BIULETYN OBSŁUGOWY Nr BO-24/2016 MDM-1 FOX

NAZWA-TYP/MODEL:	MDM-1 FOX
SERIA / NUMER:	Wszystkie szybowce typu MDM-1 FOX, w wersji: MDM-1 FOX, MDM-1P FOX-P, MDM-1M FOX
DOTYCZY:	Położenie, ciężar i metoda mocowania balastu stałego dla korekty położenia Środka Ciężkości (S.C.) szybowca pustego.
TERMIN REALIZACJI:	Wg uznania użytkownika, gdy potrzebna jest korekta położenia S.C. szybowca pustego.

Rys. 1 Miejsce mocowania przedniego balastu stałego.

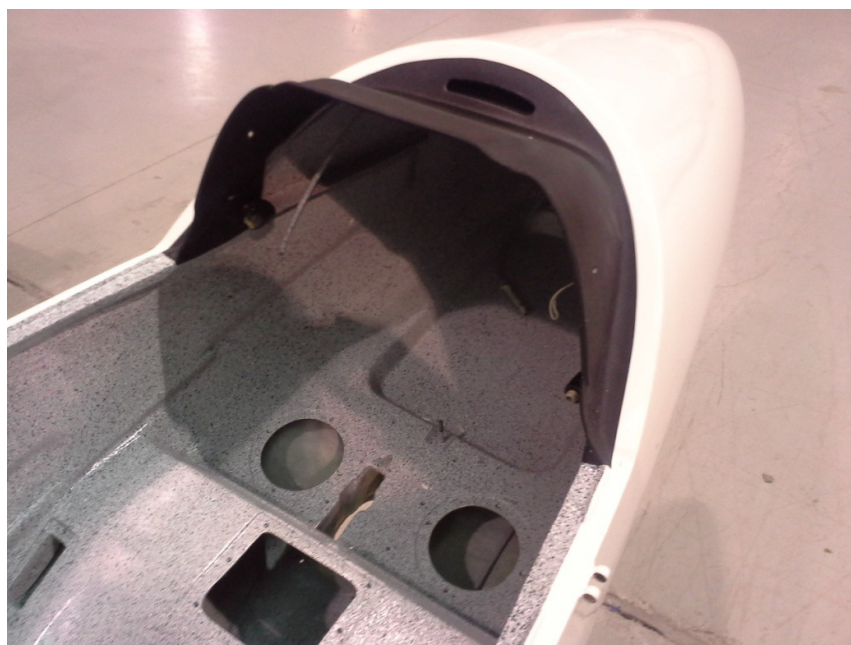
3. Odpowiednim miejscem dla zabudowy przedniego, stałego ciężarka wyważającego jest przednia ściana miski siedzeniowej poniżej podłogi przedniej. Dostęp do miejsca zabudowy balastu jest możliwy po odkręceniu wzierników w podłodze przedniej.

Doważenie można przeprowadzić przez zabudowę jednego lub dwóch ciężarków, których łączny ciężar nie może przekroczyć 4.5 kg.

Rys. 3 Mocowanie przy użyciu śrub i orientacyjne wymiary ciężarka.

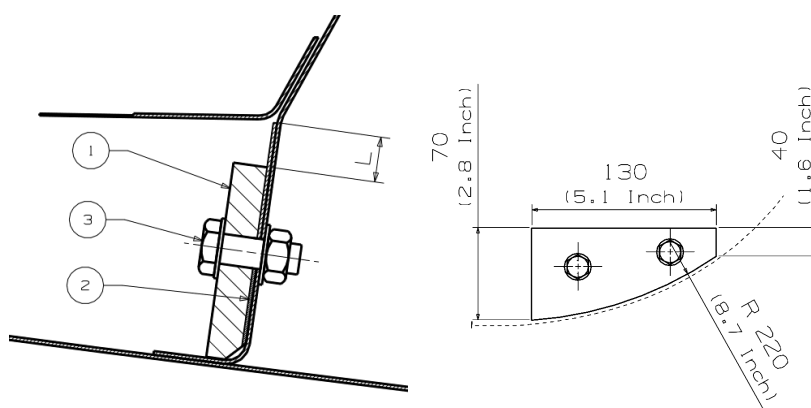
Każdy z ciężarków (1) może zostać przykręcony do ściany miski siedzeniowej przy pomocy dwóch śrub stalowych M8 (3). Aby zapewnić poprawne mocowanie do ścianki miski siedzeniowej, jej grubość na obszarze podpierającym balast musi być lokalnie powiększona do około 2.5 mm, przez przyklejenie osobno wytworzonej płaskiej płytki kompozytowej (2) lub przez bezpośrednie nalaminowanie tkanin szklanych (symetryczna tkanina szklana, 200 g/m², +/- 45°) – w ilości odpowiadającej grubości 1.0 mm w każdym przypadku. Wzmocnienie powinno wystawać L = 25 mm ponad ciężarek lub, gdy jest to niemożliwe ze względu na wysokość ciężarka, powinno obejmować całą wysokość ścianki jak pokazano na Rys. 3. Stosować nakrętki samohamowne. Ciężarek wykonać z: brązu, mosiądzu lub stali.

Rys. 4 Osadzenie ciężarka metodą laminowania.

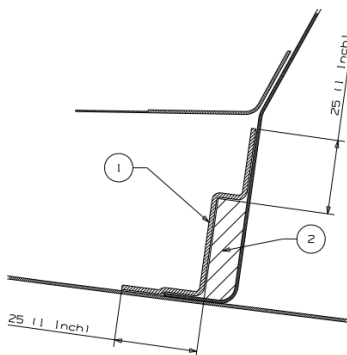
Każdy z ciężarków (2) może zostać osadzony na kompozycji żywicy epoksydowej z aerosilem i włóknem ciętym a następnie przykryty 4 warstwami (1) tkaniny szklanej (tkanina symetryczna o gramaturze 200 g/m², +/- 45°). Ciężarek przed osadzeniem owinąć dookoła 1 warstwą tkaniny szklanej symetrycznej o gramaturze 200 g/m². Materiał ciężarka: brąz, mosiądz, stal, ołów lub śrut ołowiany wymieszany z kompozycją: epoksyd/ aerosil/ włókno cięte.

Rys. 5 Miejsce mocowania ciężarka tylnego.

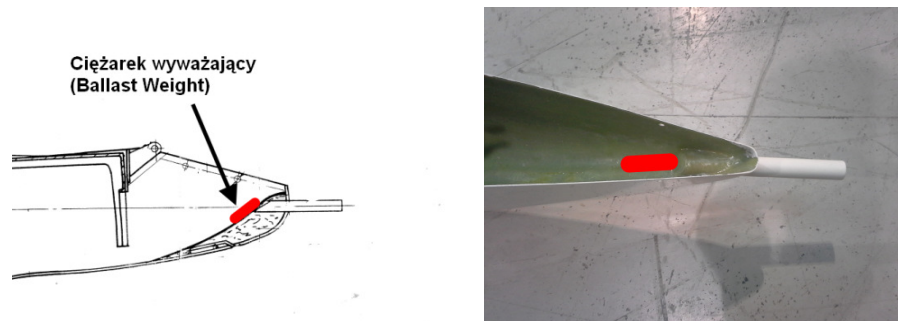
4. Odpowiednim miejscem zabudowy tylnego, stałego ciężarka wyważającego jest koniec kadłuba w miejscu gdzie zamocowano tylny uchwyt do podnoszenia szybowca. Maksymalny ciężar balastu zabudowanego w tym miejscu wynosi 2.2 kg

Rys. 6 Zabudowa ciężarka tylnego.

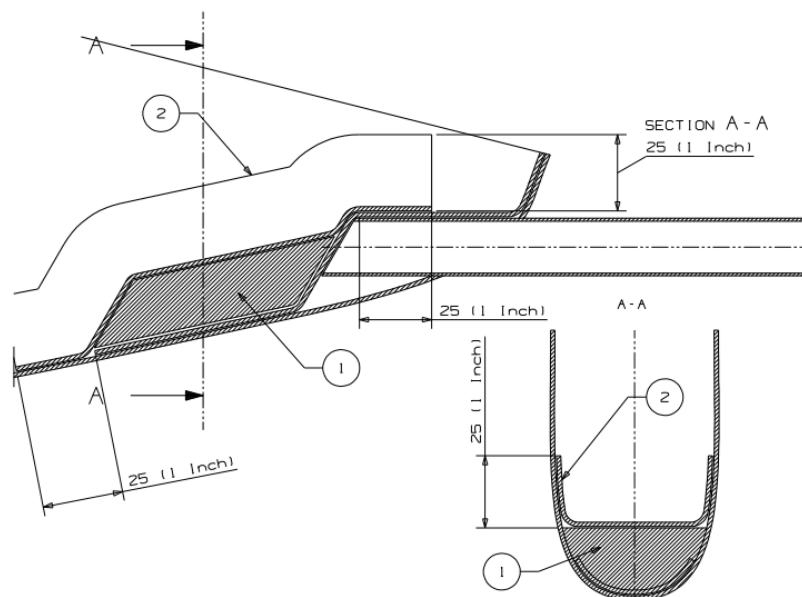
Ciężarek (1) musi zostać osadzony na kompozycji żywicy epoksydowej z aerosilem i włóknem ciętym a następnie przykryty 4 warstwami (2) tkaniny szklanej symetrycznej o gramaturze 200 g/m². Kierunek włókien +/- 45°. Ciężarek przed osadzeniem owinąć 1 warstwą tkaniny szklanej symetrycznej o gramaturze 200 g/m². Materiał ciężarka: brąz, mosiądz, stal, ołów lub śrut ołowiany wymieszany z żywicą epoksydową, aerosilem i włóknem ciętym.
